PREVOST

BULLETIN DE GARANTIE

BG15-38A

DATE :	AOÛT 2015	SECTION : 23 - Accessoires
EXPIRATION:	AOÛT 2017	
SUJET :	Support de boyau de lave-glace

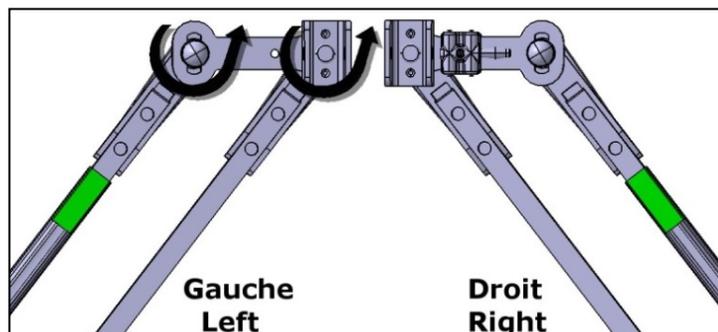
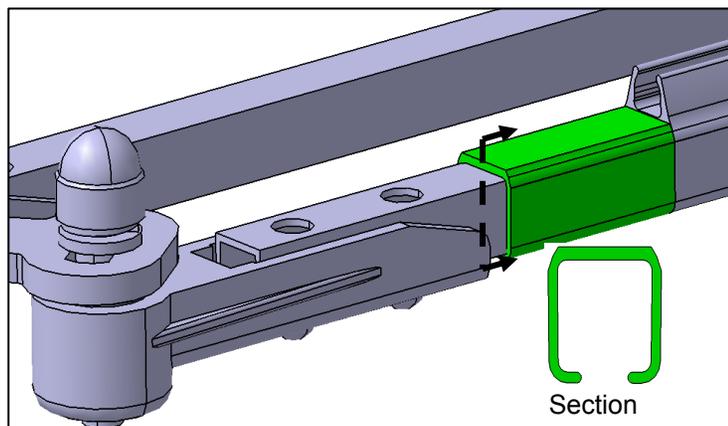
Installer un support de boyau #300642, Qté 2 sur le bras du parallélogramme ayant le boyau de liquide lave-glace.

Important: *placer tel qu'indiqué, avec l'ouverture en dessous.*
